Stadt Barmstedt: 6. Änderung des F-Plans und B-Plan Nr. 78 „nördlich Steinmoor / westlich Lutzhorner Landstraße“

Hier: Erneute Beteiligung gem. § 4 Abs. 1 und § 2 Abs. 2 BauGB, Stellungnahme des BUND-Landesverband SH

Solar-Gründach mit Ost-West-Ausrichtung

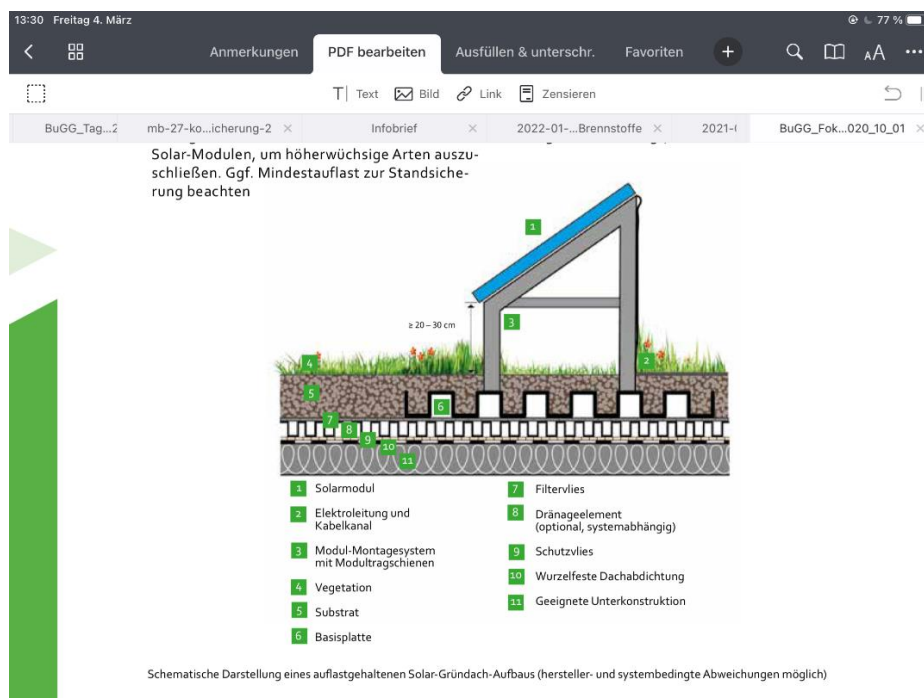
Wir begrüßen die Festsetzungen von Dachbegrünung und Photovoltaik. In der Begründung heißt es an einer Stelle *„Die Kombination von Gründächern und Solaranlagen ist möglich und wurde vielerorts angewendet.“* Unmittelbar danach wird jedoch ausgeführt, dass die Dächer *„entweder“* mit Anlagen für die Nutzung von Solarenergie zu versehen oder zu begrünen sind. Das erscheint uns widersprüchlich. Wir bitten, die Festsetzung so zu ändern, dass Kombinationen von Gründächern und Solaranlagen umzusetzen sind. In den folgenden Abbildungen sind Möglichkeiten solcher Kombinationen dargestellt.
